INFORME TECNICO N° 00000006-2025-EAGUIRRE

- Para : **ANA LUISA VELARDE ARAUJO**
Directora
Dirección de Gestión Ambiental
- Asunto : Solicitud de evaluación de la “Modificación para impactos ambientales negativos no significativos del Estudio de Impacto Ambiental (EIA) aprobado mediante Certificado Ambiental N° 020-2005-PRODUCE/DINAMA-DAEP, para la modificación de los sistemas de tratamiento de efluentes (industriales y domésticos) y equipos del proceso y auxiliares, de la planta de harina y aceite de pescado de alto contenido proteínico de 120 t/h de capacidad, ubicada en el Km. 163.5 de la Carretera Panamericana Norte, distrito de Vegueta, provincia de Huaura, departamento de Lima”, presentado por la empresa **PESQUERA HAYDUK S.A.**

EIP VEGUETA SISTEMA DE TRATAMIENTO DE AGUA DE BOMBEO Y AGUA DE LIMPIEZA

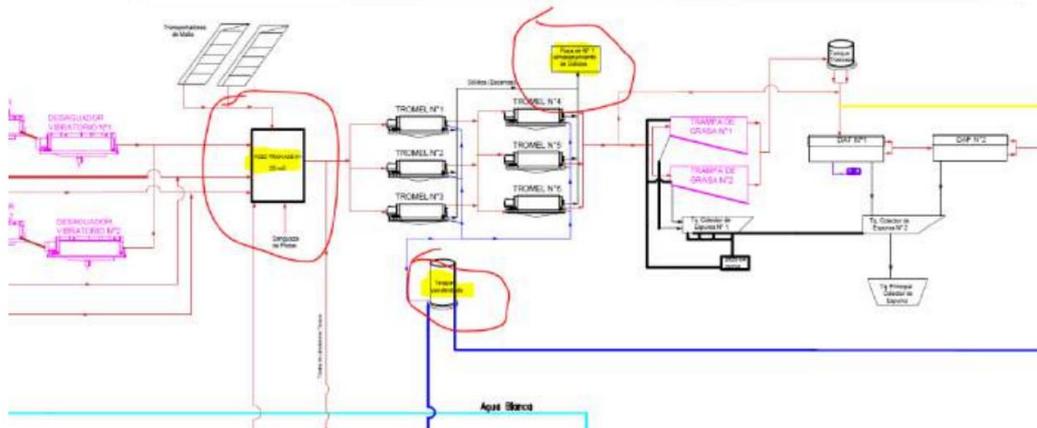
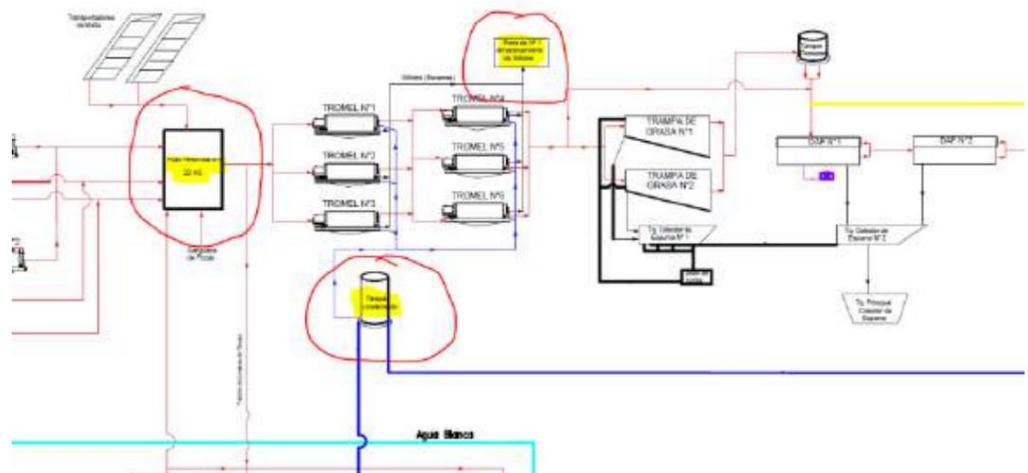
En el Folio N° 125, se plasma el plano: “EIP VEGUETA SISTEMA DE TRATAMIENTO DE AGUA DE BOMBEO Y AGUA DE LIMPIEZA”, en donde se menciona una (01) poza de trasvase N° 1 de 20 m³, el tanque de condensado, y la poza N° 1 almacenamiento de sólidos; sin embargo, dichos equipos no se encuentran dentro de los equipos aprobados en la Resolución Directoral N° 00000090-2024-PRODUCE/DGAAMPA. Al respecto, la administrada deberá sustentar dicha incongruencia, asimismo en el referido plano advertir los equipos que forman parte del sistema de tratamiento con sus respectivas modificaciones (utilizar un color diferente para su diferenciación).

Nos permitimos precisar que no existe incongruencia, los mencionados equipos si están plasmados en el plano: “EIP VEGUETA SISTEMA DE TRATAMIENTO DE AGUA DE BOMBEO Y AGUA DE LIMPIEZA” (diagrama de principio) del expediente que aprueba la Resolución Directoral N° 00000090-2024-PRODUCE/DGAAMPA (folio 233).

Se precisa que en el plano indicado (diagrama de principio) se ilustró los equipos a modificar en color magenta, cuenta con leyenda (color magenta).

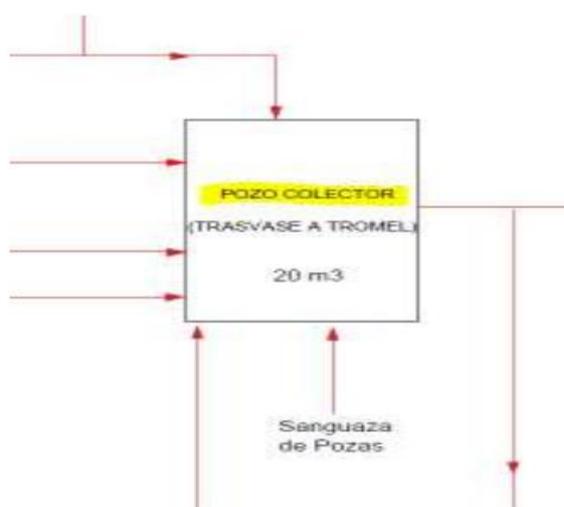
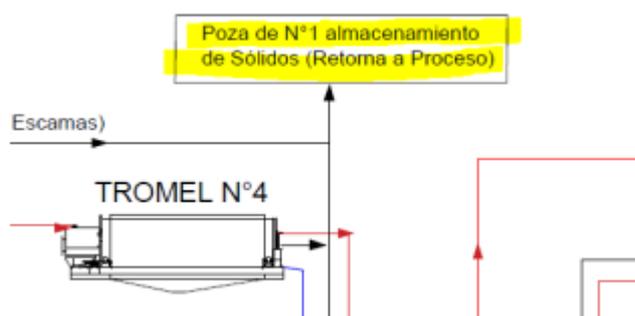
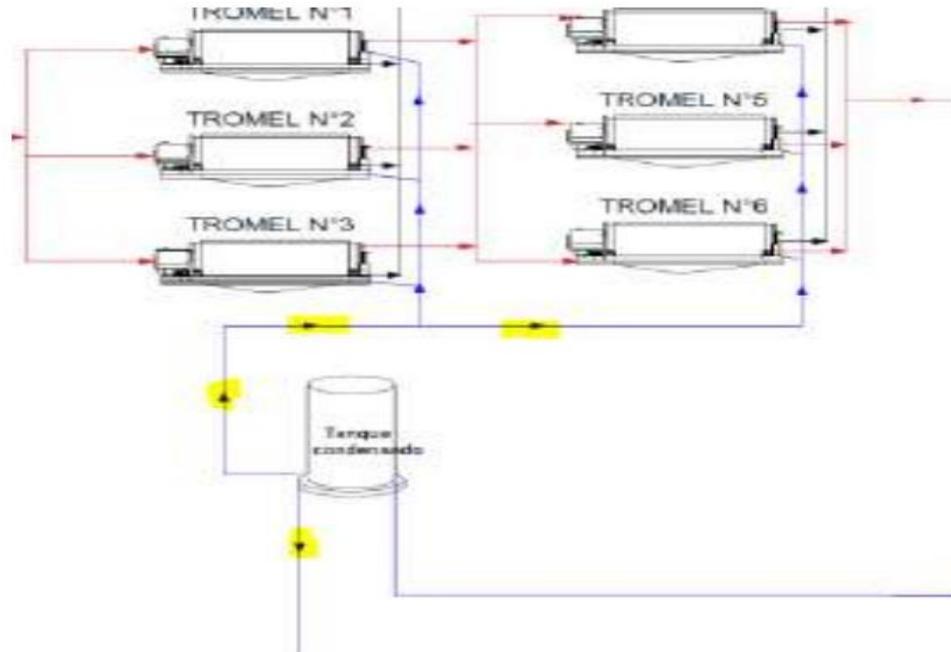
En relación a los equipos: una (01) poza de trasvase N° 1 de 20 m³, el tanque de condensado, y la poza N° 1 almacenamiento de sólidos se verificó que se encuentra plasmado en el Plano: “EIP VEGUETA SISTEMA DE TRATAMIENTO DE AGUA DE BOMBEO Y AGUA DE LIMPIEZA” (Folio N° 233) del expediente que aprueba la Resolución Directoral N° 00000090-2024-PRODUCE/DGAAMPA y a su vez, se encuentran plasmados en el Plano (Folio N° 133) del expediente materia de evaluación; sin embargo, dichos equipos deberían estar contemplados en los Cuadros 4.3.1. Sistema de tratamiento de agua de bombeo y Cuadro 4.3.2 Sistema de tratamiento de agua de limpieza de equipos y establecimiento industrial pesquero. Al respecto, la administrada deberá incluir dichos equipos en los Cuadros que corresponden: Cuadro 3.1-1, Cuadro 3.2-1 (Folio N° 28 y 29 respectivamente), Cuadro 4.3.1-1, Cuadro 4.3.2-1 (Folio N° 34

- Una (01) poza de trasvase N° 1 de 20 m³, este equipo se encuentra en la relación de equipos aprobados mediante la R.D. N°00090-2024-PRODUCE/DGAAMPA, con el nombre del “Pozo Colector”, se uniformiza el nombre y en el diagrama, se consigna el mismo nombre “Pozo colector”, precisar finalmente que este pozo cumple la función de trasvase del efluente hacia los trommels no incide directamente en la mejora de ningún parámetro de control de los LMP en el efluente. Se mantiene sin cambios con respecto a lo ingresado y aprobado en la R.D. N°00090-2024-PRODUCE/DGAAMPA.

- La poza N°1 de almacenamiento de sólidos, este componente es el que recibe el reingreso de sólidos al proceso productivo de harina y aceite de pescado, no pertenece al sistema de tratamiento de efluentes industriales. Se hizo la precisión en el diagrama para mejor entender del evaluador: “Retorna al proceso productivo”. No puede ser incluida como parte del sistema de tratamiento de efluentes industriales.

- El tanque de condensado forma parte del sistema de almacenamiento de agua, de donde se deriva el agua para limpiar los componentes que se describe en el diagrama presentado, el evaluador debe revisar la dirección de las flechas relacionadas a este tanque (no recibe efluente industrial), de

este se deriva agua a los componentes señalados. No puede ser incluida como parte del sistema de tratamiento de efluentes industriales.
